**PREVOST**ENREGISTRÉ - REGISTERED
ISO 9001 & ISO 14001**INFORMATION
DE
MAINTENANCE**

Im11-16

DATE: JUILLET 2011	SECTION : 22 - Chauffage et climatisation
SUJET: AJOUT D'UNE RÉSISTANCE AU CIRCUIT DE COMMANDE DE VITESSE DU VENTILATEUR DU COMPARTIMENT DE L'ÉVAPORATEUR LORS DU REMPACEMENT DU MODULE MULTIPLEX A53 OU A54

FIGURE 1

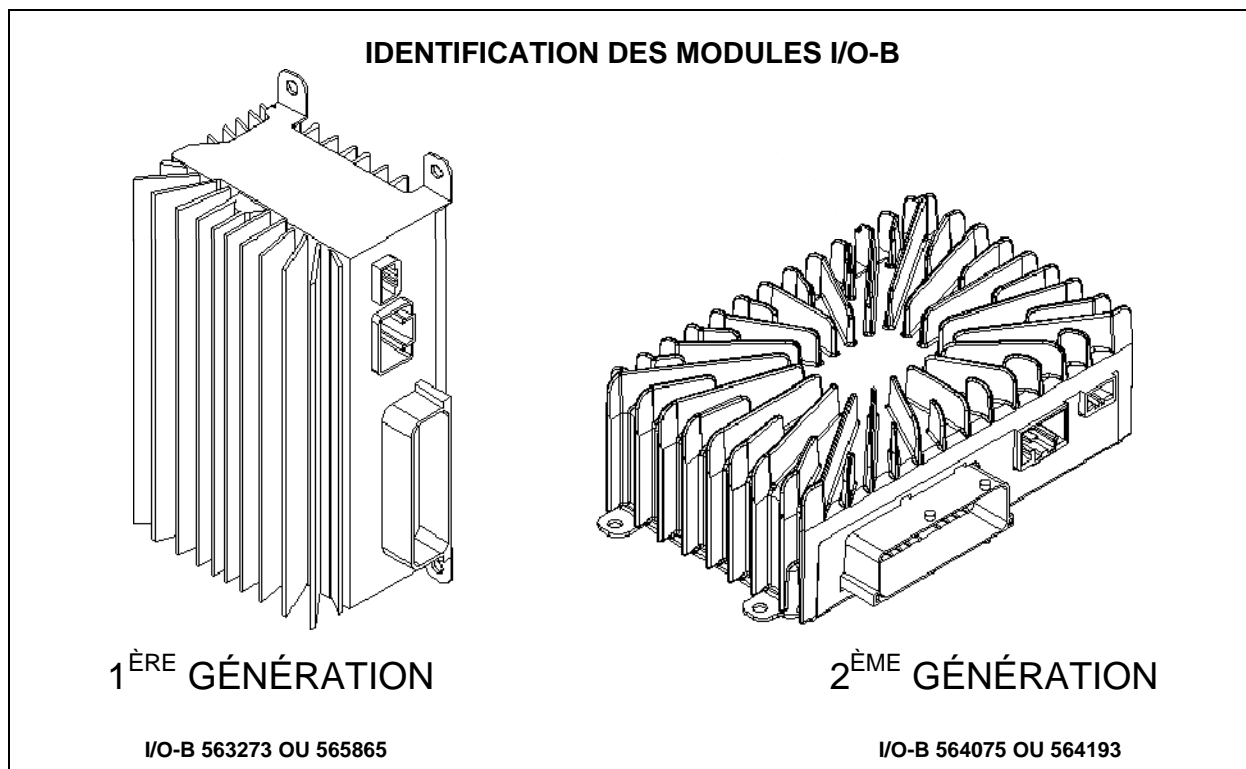
Cette procédure est requise seulement dans le cas du remplacement du module Multiplex A53 (H3-41, H3-45, X3-45) ou A54 (XLII MTH, H3 VIP) de première génération par un module de deuxième génération (voir la figure 1 pour l'identification des modules). Dans cette situation, il est nécessaire d'ajouter une résistance de 3650Ω en parallèle sur le circuit 131 (evaporator fan 2nd speed). Sans l'ajout de cette résistance, il est possible que le ventilateur n'embraye pas en 2^{ème} vitesse (rapide).

FIGURE 2

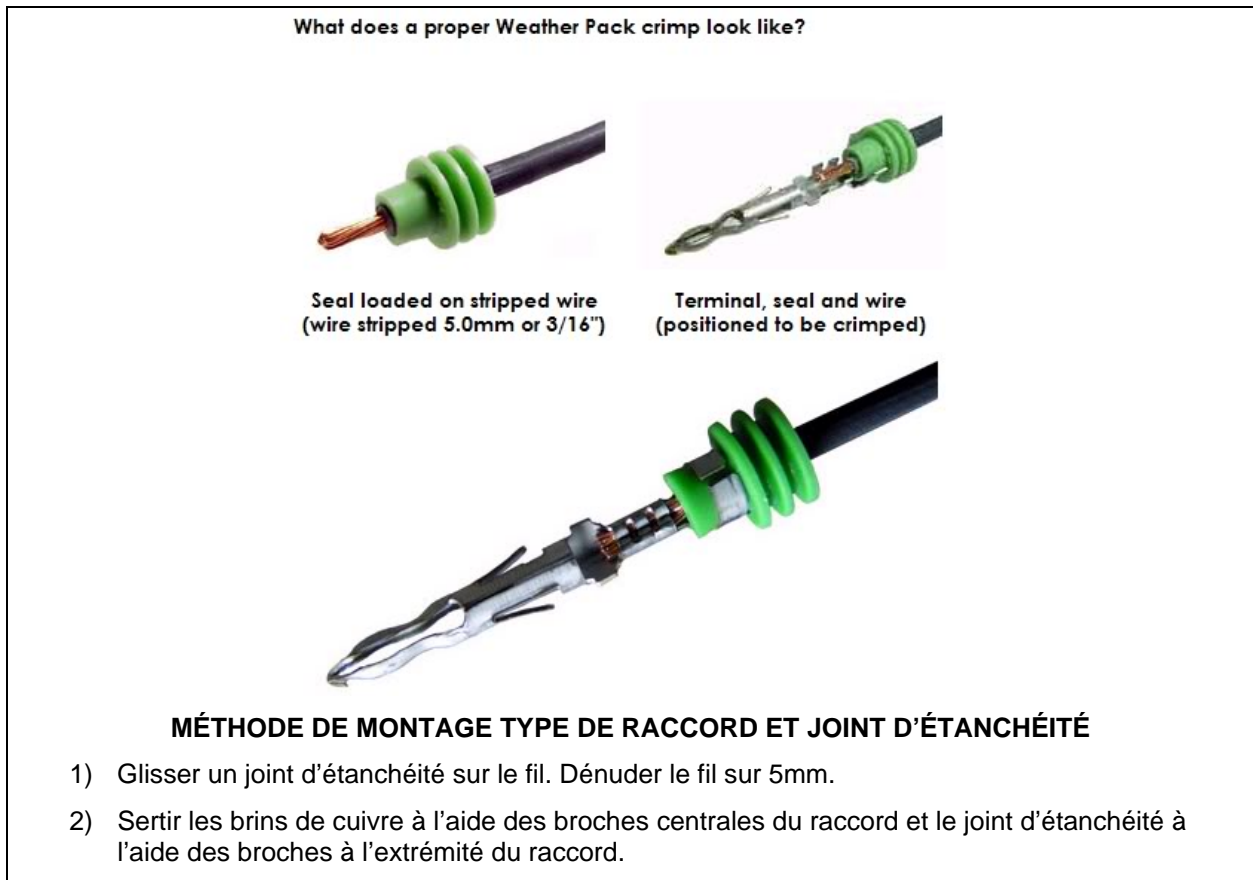
1. Dans le compartiment de l'évaporateur, identifier le circuit 131 (fil orange) près des bornes de connexion du moteur de ventilateur.
2. Couper le circuit 131, glisser un joint d'étanchéité 561565 et sertir un raccord 564136.

FIGURE 3

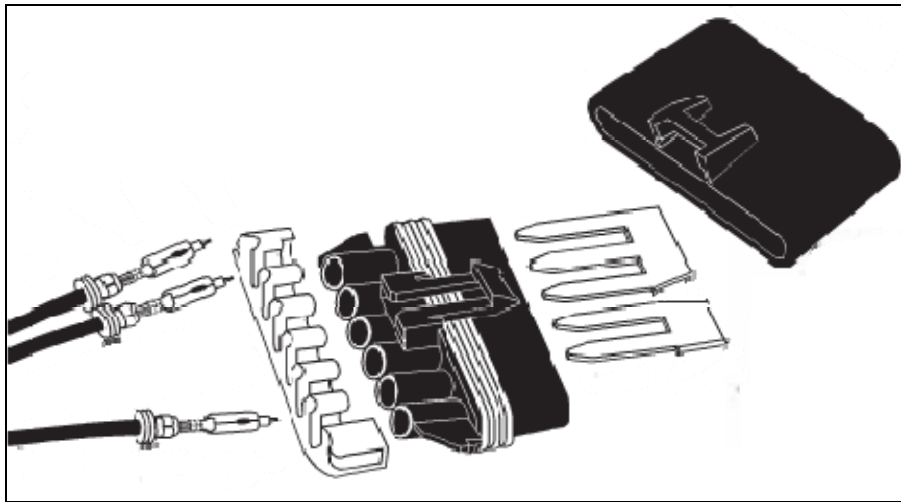
3. Glisser un joint d'étanchéité 561565 sur le fil blanc du moteur et sertir un raccord 564136.
4. Sertir une cosse à anneau 561964 à une extrémité du fil 18 AWG noir. Glisser un joint d'étanchéité 561565 et sertir un raccord 564136 à l'autre extrémité.
5. Glisser un joint d'étanchéité 561840 à chaque extrémité de la résistance et sertir un raccord 564136 à chaque extrémité. Glisser le tout dans le tube thermorétractable et chauffer.
6. Couper la lamelle de contact commune 564138 afin d'avoir une lamelle de contact 2-positions et une lamelle de contact 3-positions (figure 3).

FIGURE 4

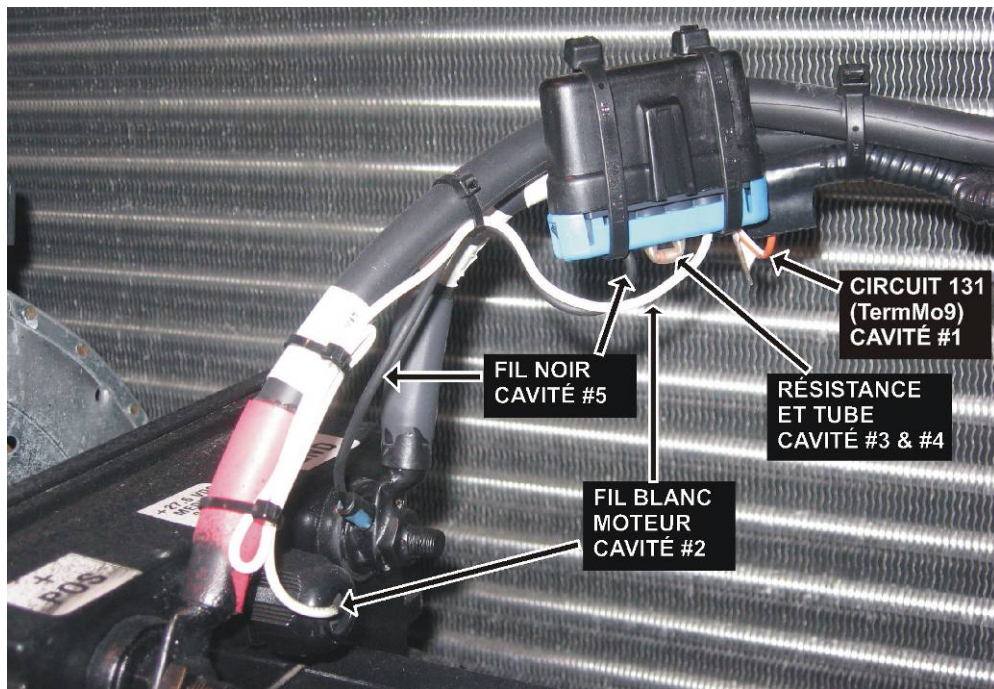
7. Effectuer les connexions selon la figure 4. Placer le bouchon 561783 dans la cavité #6 du connecteur.
